**翰陞環保科技股份有限公司甲級事業廢棄物處理廠
環境影響評估報告書**
第四次專案小組審查會簡報

簡報者：龔怡禎 經理

112.04.26

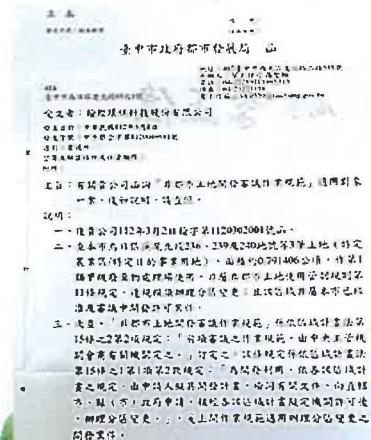
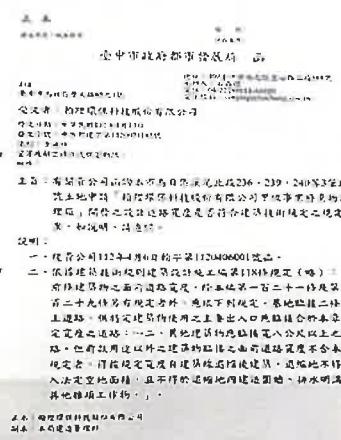
結論2：基地聯外道路是否符合施工及營運期間之運送車輛通行需求，請補充。

法規	管轄面積	管轄機關	函復公文文號	簡要內容
非都市土地開發審議作業規範	大於2公頃	都發局企劃科	中市企字第1120046981號	本案規模非屬非都市土地開發審議作業規範之對象，本案洽地政局。
	小於2公頃	地政局	中市地編字第1120008387號	非都市土地使用管制規則並無針對道路寬度規範，聯外道路洽建築主管機關。
建築技術規則	—	都發局建管科	中市都建字第1120071185號	已確認道路退縮符合建築技術規則。

興辦事業計畫核准內文所述核准開發範圍、聯外道路與本計畫一致，並無異動

營運期間交通服務水準經評估後仍維持A級

健康風險鑑別評估

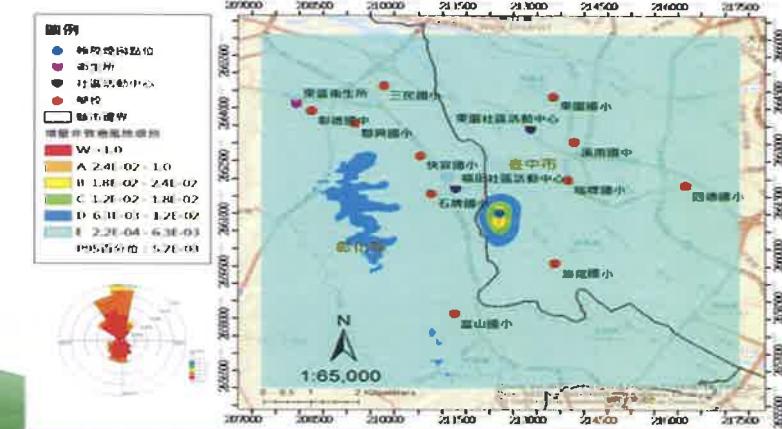
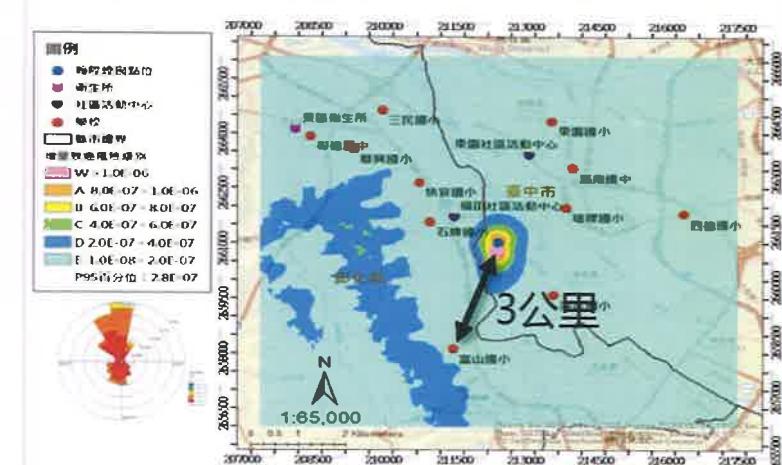
結論4：本案基地南方 200 公尺處致癌風險已大於百萬分之一，請依據健康風險評估技術規範提出最佳可行風險管理策略。

- 依「健康風險評估技術規範」，以95%上限值為判定基準值。本案總致癌風險P95值(95% percentile)為 $2.8E-07 < 1.0E-06$
- 評估後重金屬致癌及非致癌風險貢獻較高

- 重金屬**規劃以半乾式洗滌塔+袋濾式集塵器去除。
- 戴奧辛**控制操作溫度及停留時間減少爐內生成，袋濾式集塵器前注入活性碳，並將溫度控制在小於200°C，可有效去除再生成之戴奧辛。
- 再次加嚴重金屬及戴奧辛排放濃度。

- 持續監測以建立環境資料庫。
- 空氣品質及土壤，監測地點選取焦點或敏感點位附近。
- 達預警值80%啟動稻米戴奧辛檢測之機制。

國家災害防救科技中心-災害潛勢地圖查詢(查詢期間:2004年至今)

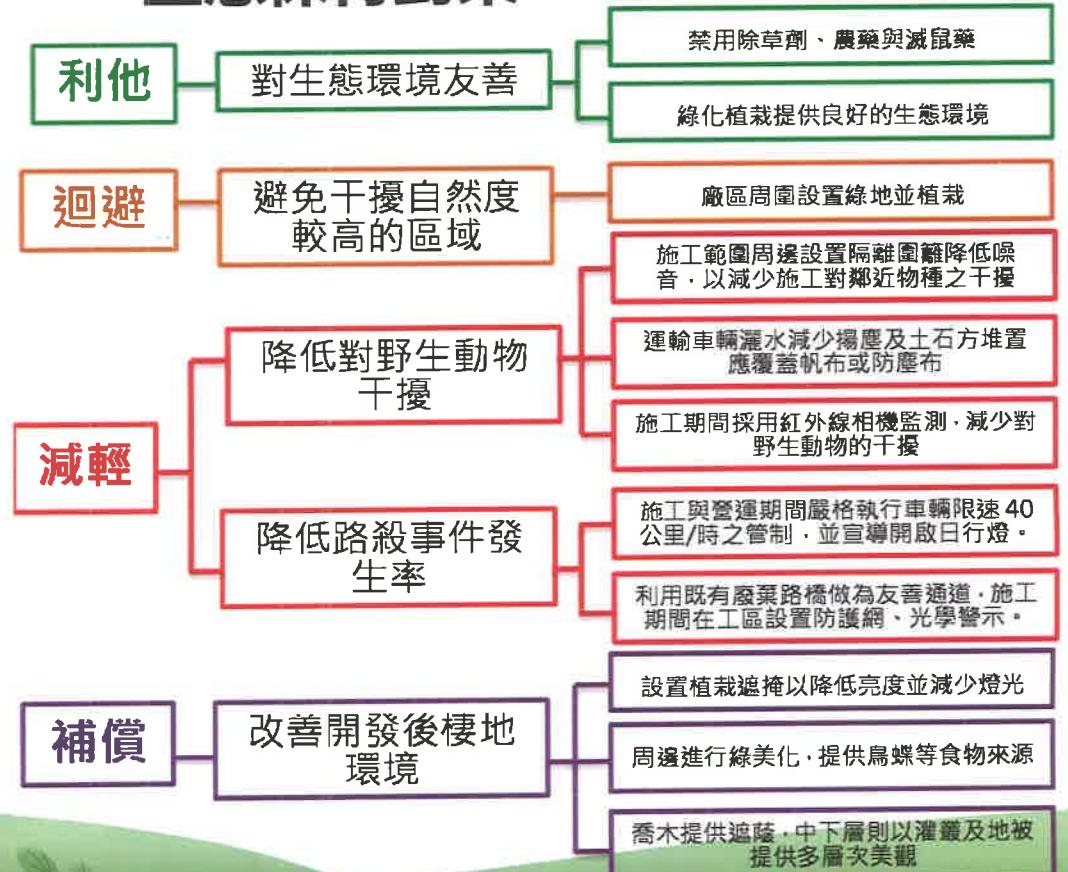
結論6：淹水及相關災害應變規劃請納入書件。

- 應變組織
- 通報方式
- 應變程序：**地震、風災、水災**
✓ 災前防範、災害搶救、災害處理

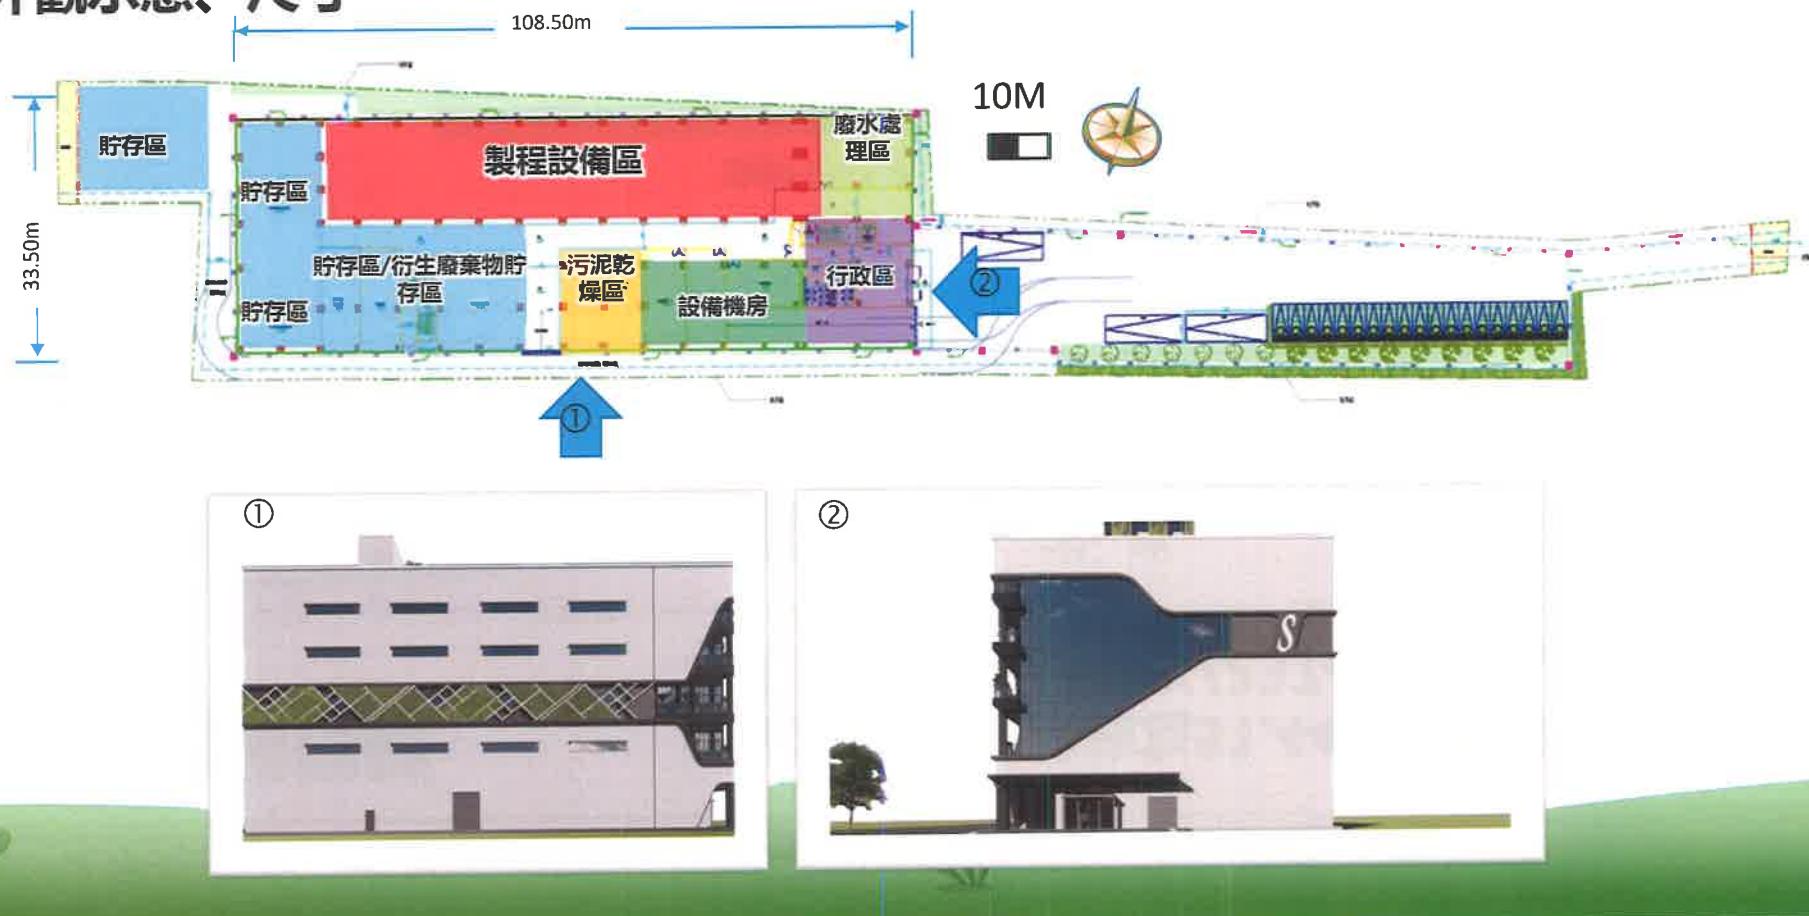
2-2廠區相關規劃

➤ 隔離綠帶或設施為51.44% (4019.08 m²)，
符合法規規範30%(2374.38m²)。

項目	規劃種類	數量	覆土深度	綠化項目	面積
喬木	水黃皮、楓香、青楓、台灣假黃楊、蘭嶼肉桂、黃心柿、山龍眼等	16株	>1.5m	空中花園	1436.21 m ²
灌木	滿福木、杜虹花、七里香(月橘)、鵝掌藤、鐵色、山桂花等	296.82m ²	>0.6m	壁掛式立體綠化	1246.27 m ²
地被	狗牙根	2378.21 m ²	>0.3m	地面層綠化	1143.84 m ²
薄層綠化、壁掛式綠化	地錦	1246.27 m ²	—	總計	3826.32 m ²

1. 廢(污)水處理

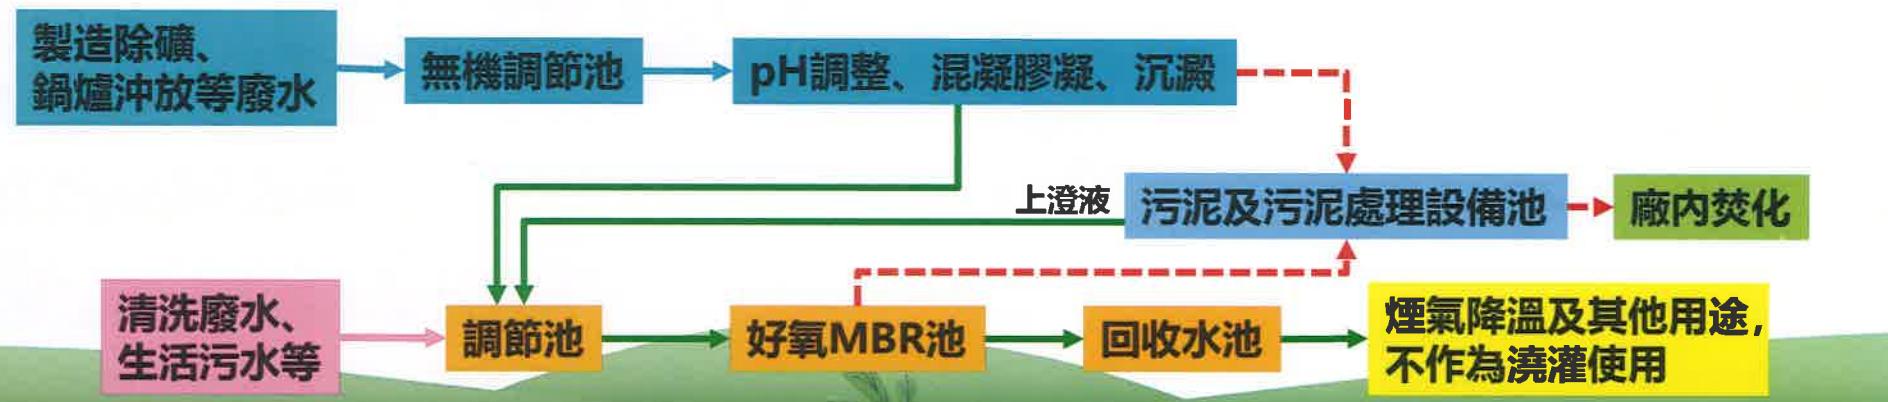
2-3 減輕環境影響之措施

- 依水污染防治措施及檢測申報管理辦法第 41 條規定，事業或污水下水道系統產生之廢（污）水，應處理至符合放流水標準始得回收使用，並於回收使用前，設置採樣口。但有下列情形之一者，不在此限：一、產生之廢（污）水作為製程之用。
- 本廠回收水全數至製程急冷塔使用為主，僅佔急冷塔需水量 25%，無去化問題。
- 製程廢水全數回收，無地面水、地下水污染之虞

舊廠拆除計畫

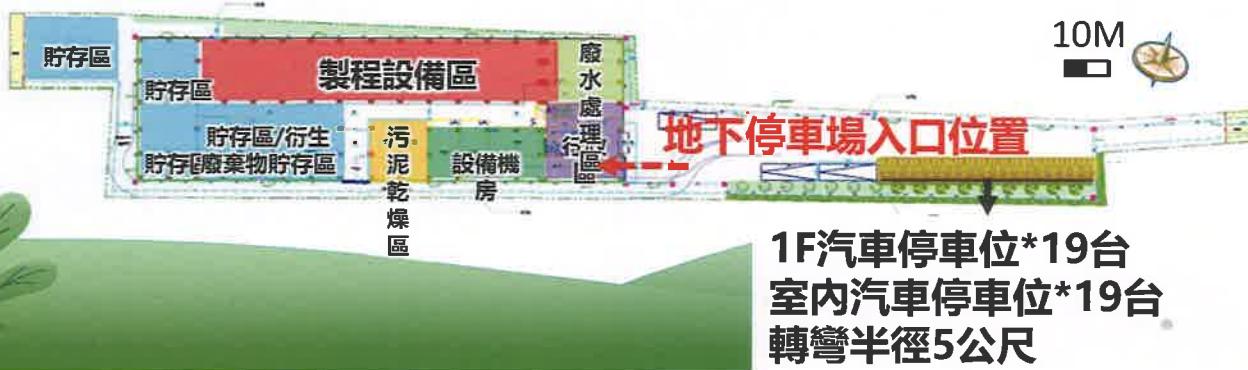
2.衍生廢棄物處理規劃

- 推估本廠的底渣最大產量約16.4噸/日，飛灰(含反應灰)的最大產量約10.9噸/日。
- 以廢棄物配伍進料管理來提高焚化效率，有效控制飛灰、底渣產生量，以**月平均底渣14.8噸/日、飛灰9.8噸/日為目標**。
- 產出先在廠內暫存，再委由外部合格廠商進行清運及妥善處理。
- 本廠委託處理以再利用為優先考量。

毒性物質(飛灰)，完整清除處理
後辦理廢清書解列及土壤檢測
